OLSEN TEC

Novo Conector de Esgoto

Visando melhorar o desempenho dos sugadores Venturi e Vórtice, informamos que a partir de Julho de 2018 os equipamentos serão fornecidos com novo modelo de Conector de Esgoto.

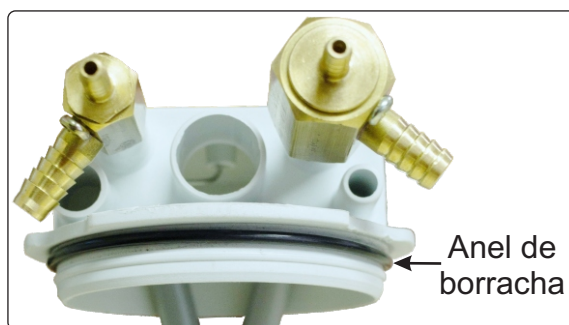
Algumas das melhorias se aplicam no aumento dos diâmetros dos dutos dos sugadores Venturi/Vórtice e na inserção de um anel de borracha, já incluso na tampa.

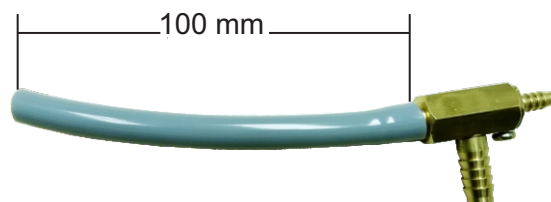
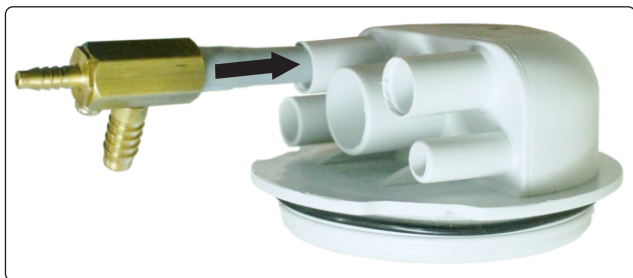
A nova forma de ligação das válvulas do sugador Venturi/Vórtice com o Conector de Esgoto consiste na inserção das mangueiras no conector, direcionando o fluxo de detritos para o esgoto. Neste procedimento é importante observar dois itens:

- As mangueiras devem estar direcionadas para a base do conector (conforme indicado abaixo) para evitar o refluxo, caso as mangueiras fiquem dobradas dentro do conector;
- A válvula do sugador Venturi/Vórtice deve ficar firme, para garantir a vedação e evitar retorno de detritos.
